CHECKLIST DE REVISION DE PROYECTO

L LINDAVISTA 083

AMERICAN EAGLE LIVERPOOL LINDAVISTA JUNIORS

CROQUIS DE REFERENCIA	REFERENCIA
	CLAVE AEO-LIV-LIN-JUN-ARQ-05
No. DE HOJAS	1 DE 5

ESTADO ACTUAL / CURRENT STATUS

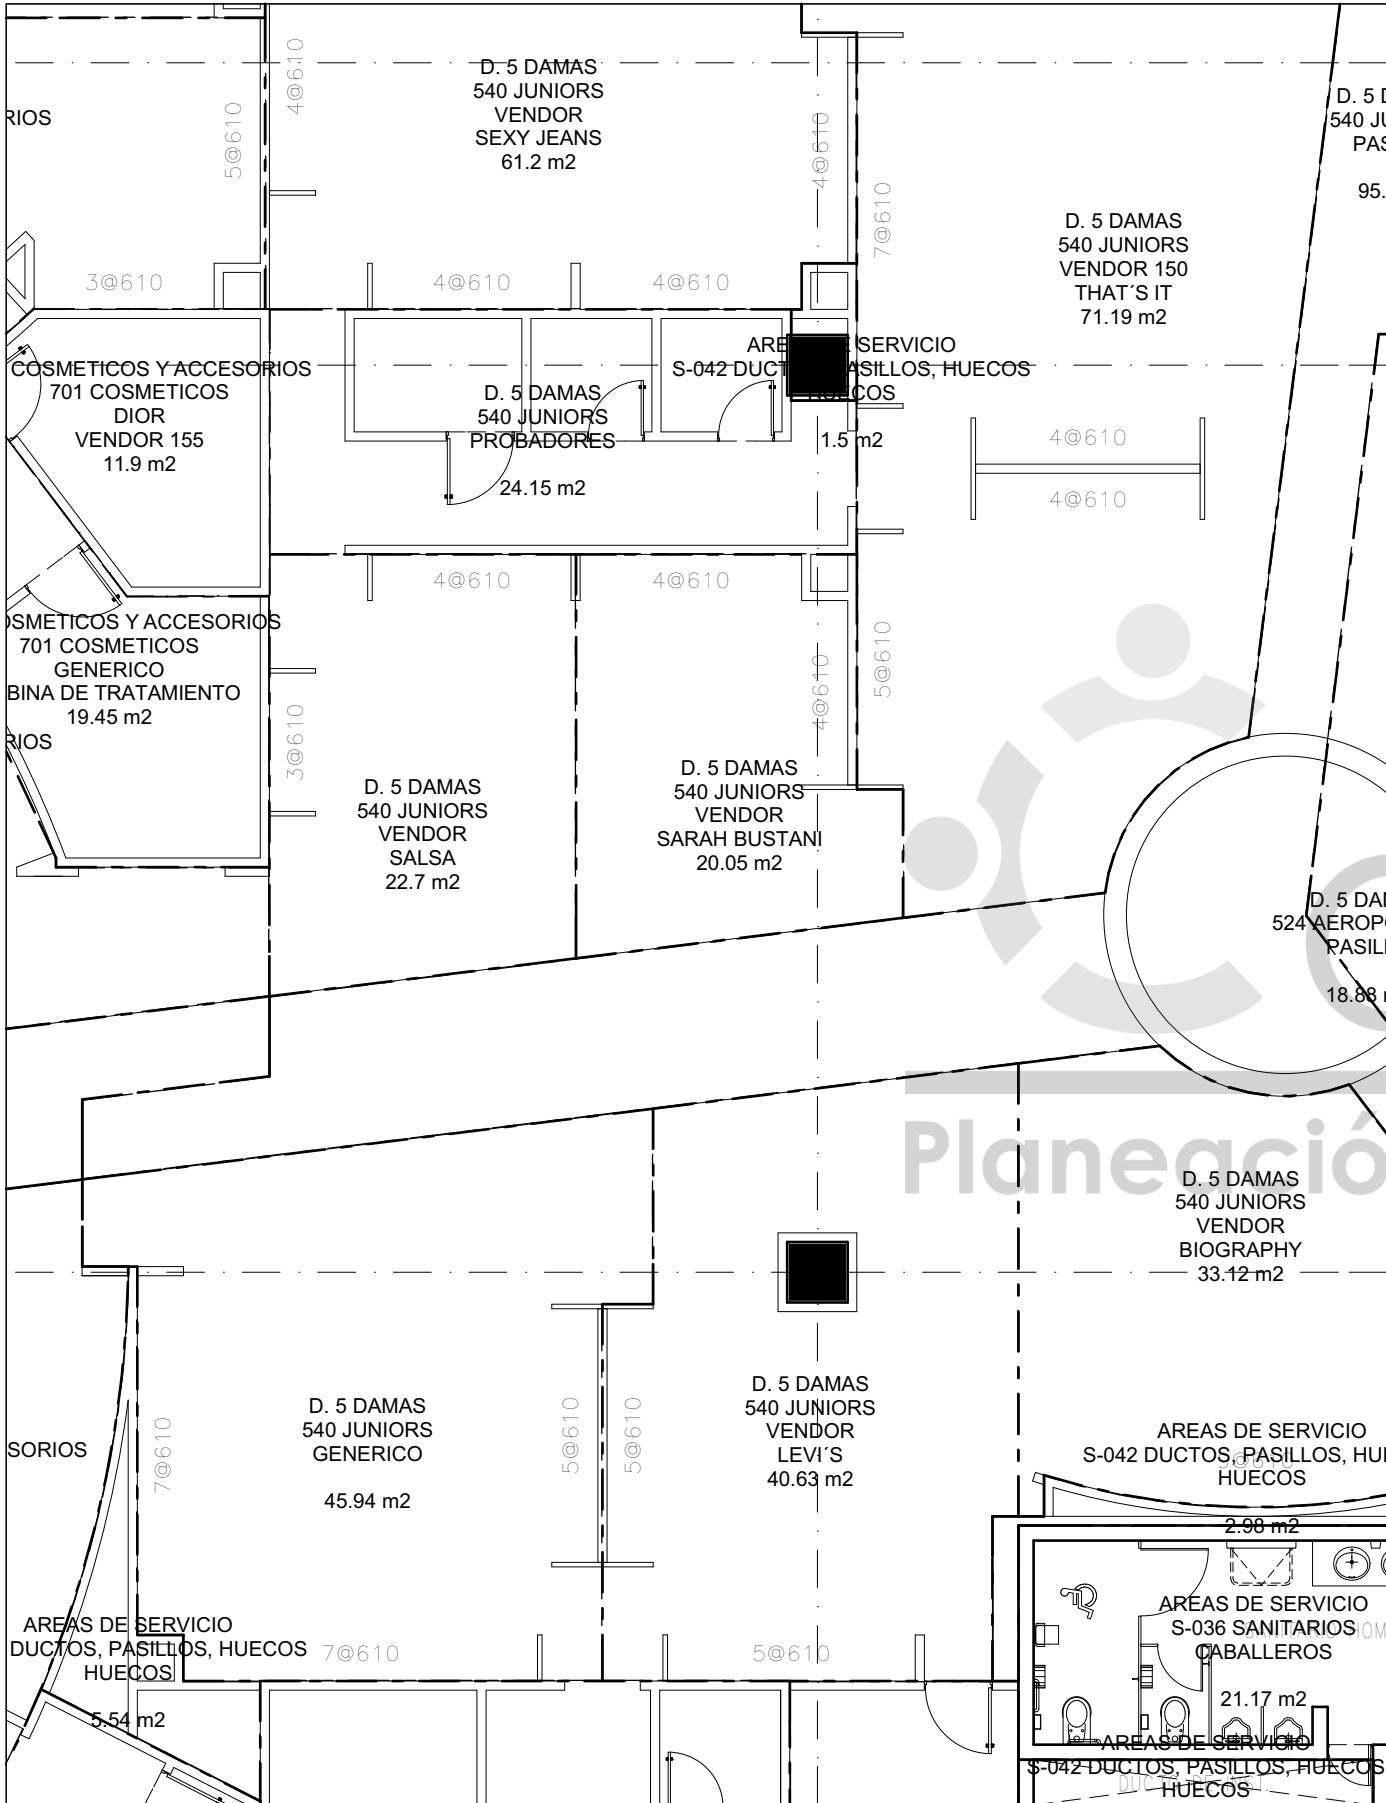
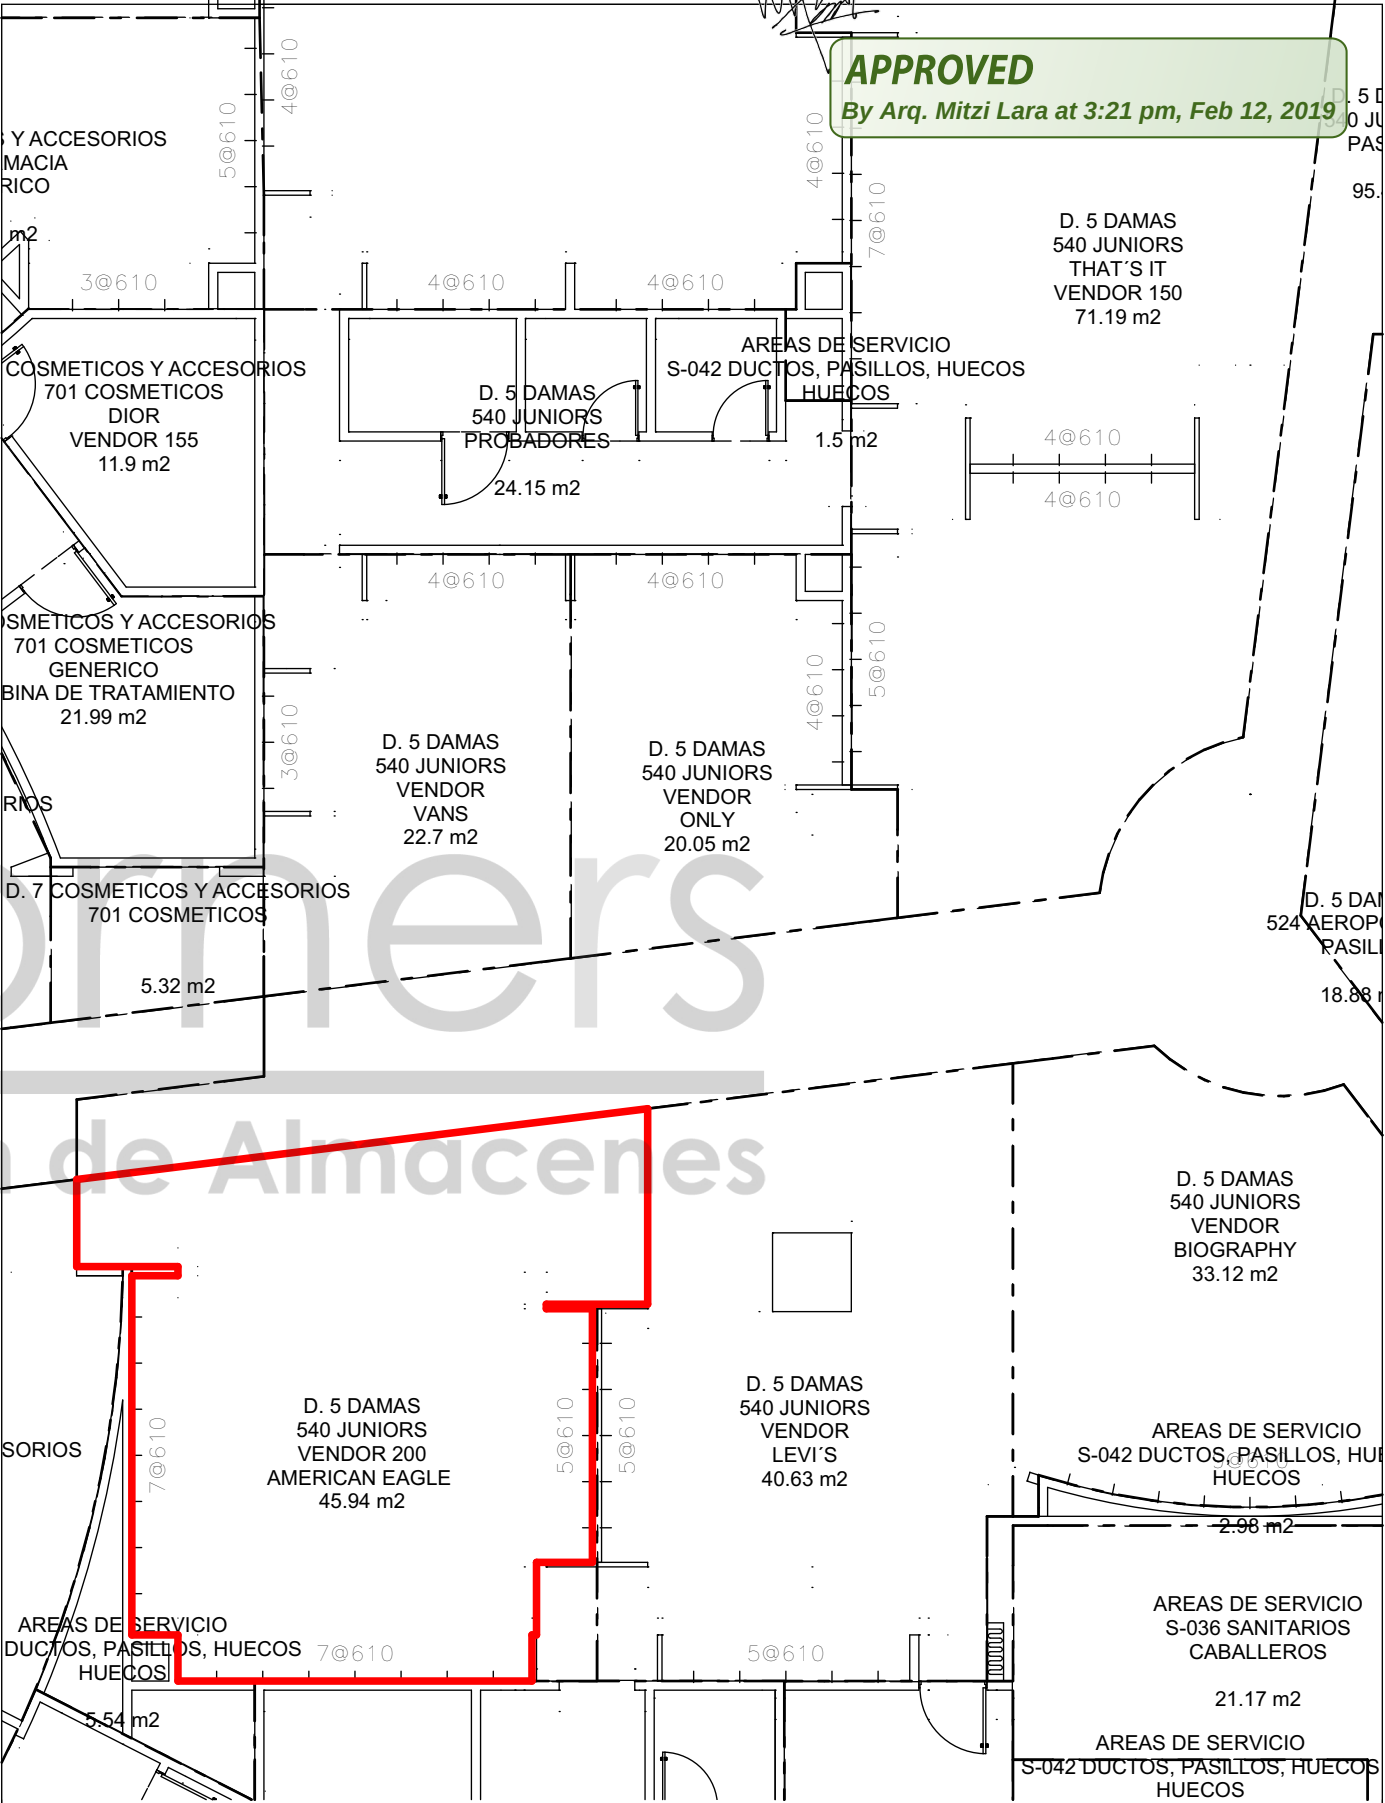
SE SOLICITA A MARCA REFERIRSE A NOTAS DE ANTEPROYECTO
-NO SE AUTORIZA IDENTIFICACION EN MURO FOCAL POR AEO

- NOTA IMPORTANTE:**
- SE REQUIERE RETIRO DE MOBILIARIO GENERICO EN PERIMETRO E ISLA POR LIVERPOOL.
 - PISO GENERICO CERAMICO (VER LEVANTAMIENTO).
 - REVISAR CON PLANEACION FOCAL PROPUESTO, YA QUE ACTUALMENTE SE ENCUENTRA EL AREA DE COSMETICOS.

ADECUARSE A LOS CONTACTOS EXISTENTES, DE NO SER ASI LOS NUEVOS CONTACTOS O REUBICACIONES SERÁN CON CARGO A LA MARCA

VALIDACION DE CARGA PENDIENTE POR COMPRAS

RESPECTAR ACCESO A PROBADORES GENERICOS

ALZADOS

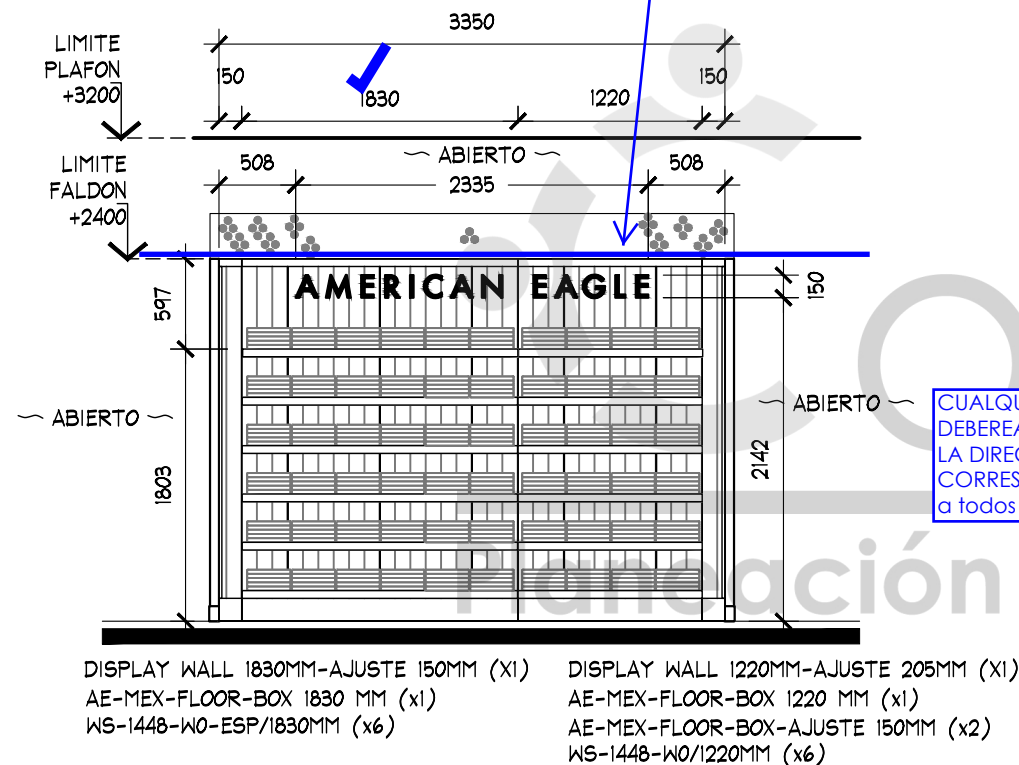
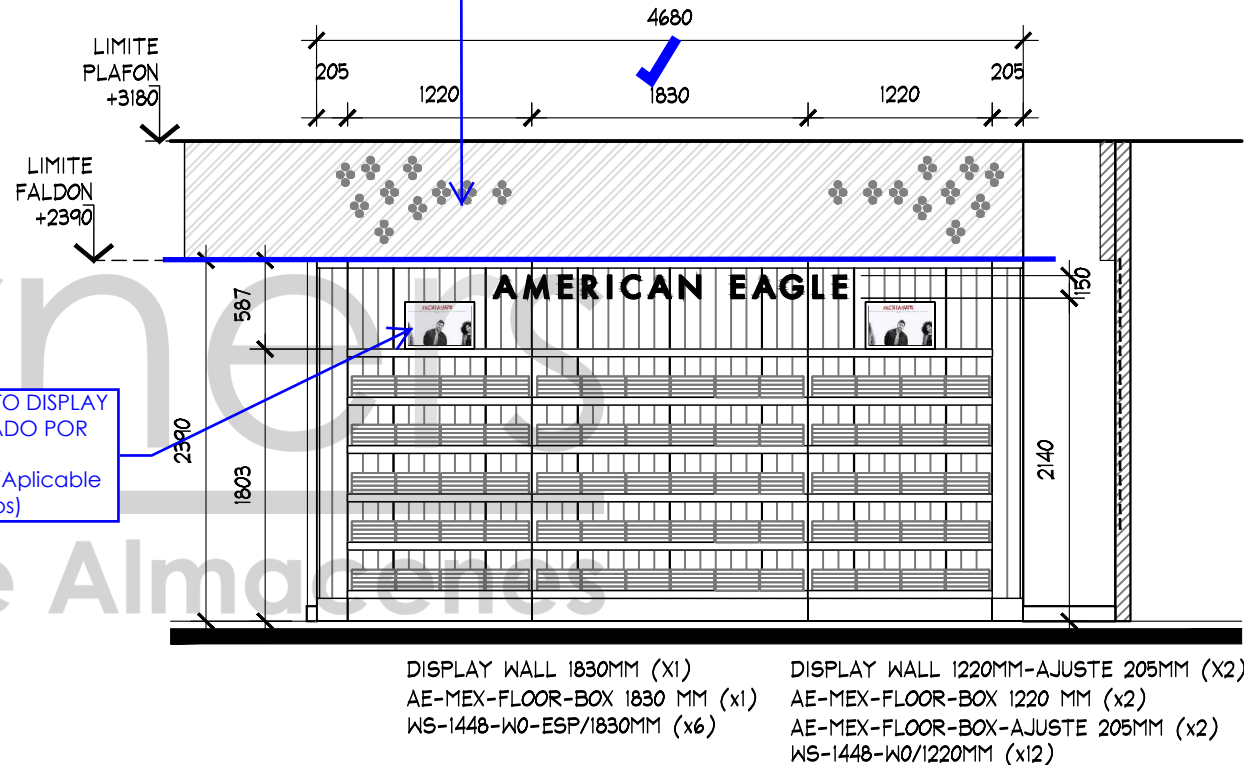
ADECUARSE A LOS CONTACTOS EXISTENTES, DE NO SER ASI LOS NUEVOS CONTACTOS O REUBICACIONES SERÁN CON CARGO A LA MARCA

PLANTA ARQUITECTONICA

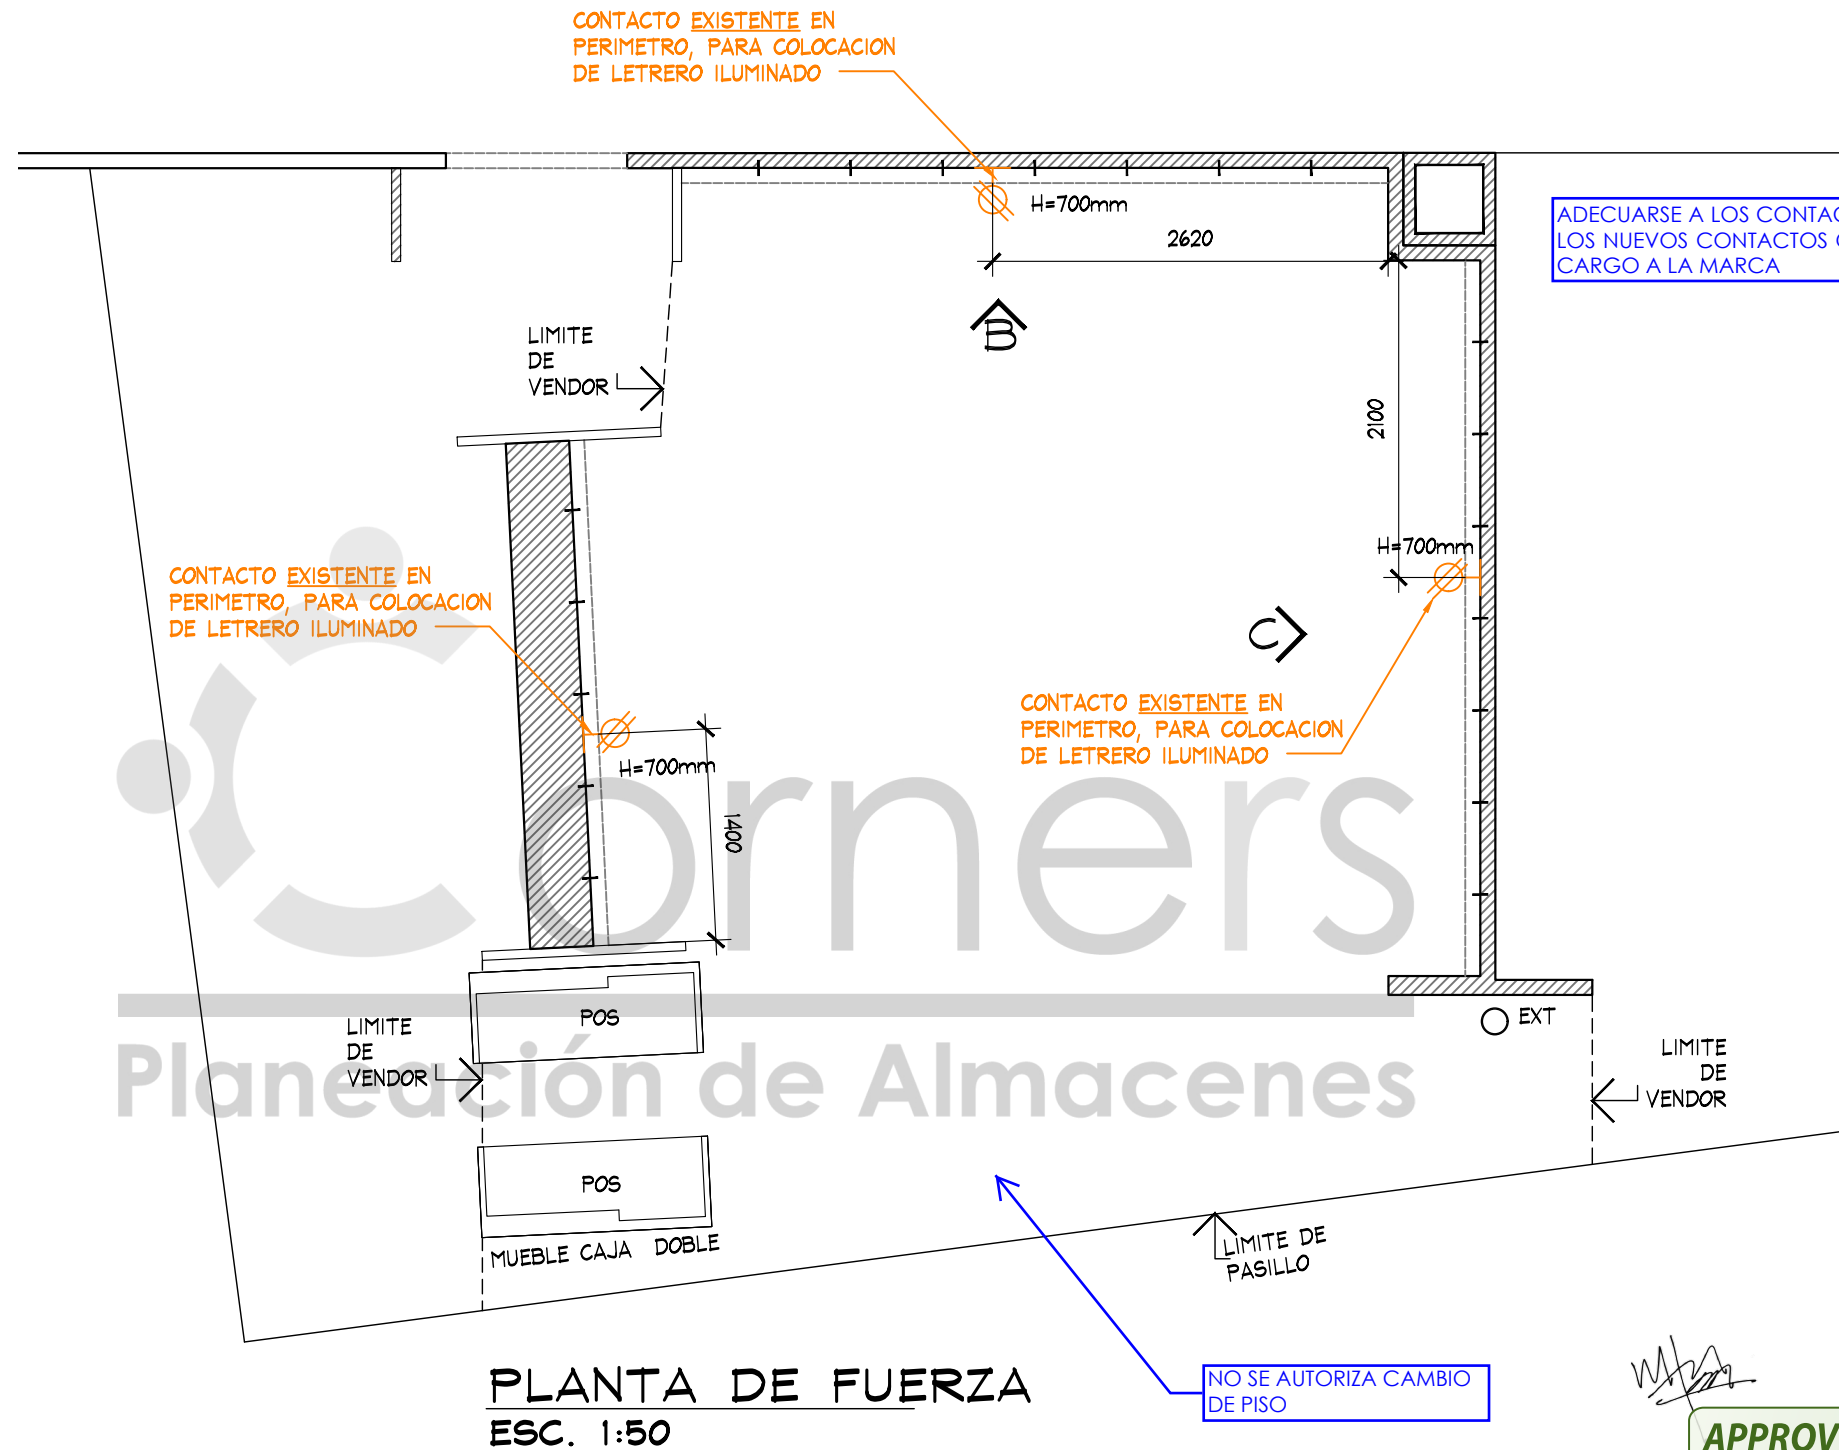
RESPECTAR UBICACION DE EXTINTOR

NO SE AUTORIZA CAMBIO DE PISO

RESPECTAR MUEBLE POS EXISTENTE

ALZADO C
ESC. 1:50

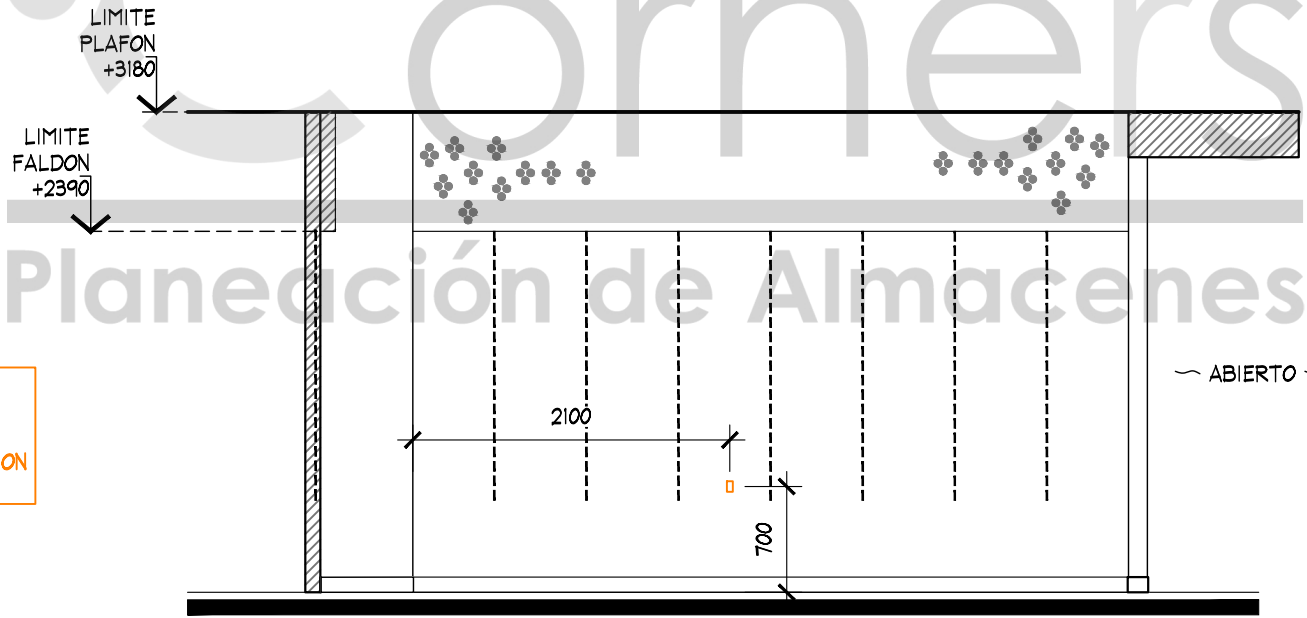
IMPORTANTE:
CONTACTOS EXISTENTES EN
PERIMETRO, PARA COLOCACION
DE LETRERO ILUMINADO

ADECUARSE A LOS CONTACTOS EXISTENTES, DE NO SER ASÍ
LOS NUEVOS CONTACTOS O REUBICACIONES SERÁN CON
CARGO A LA MARCA
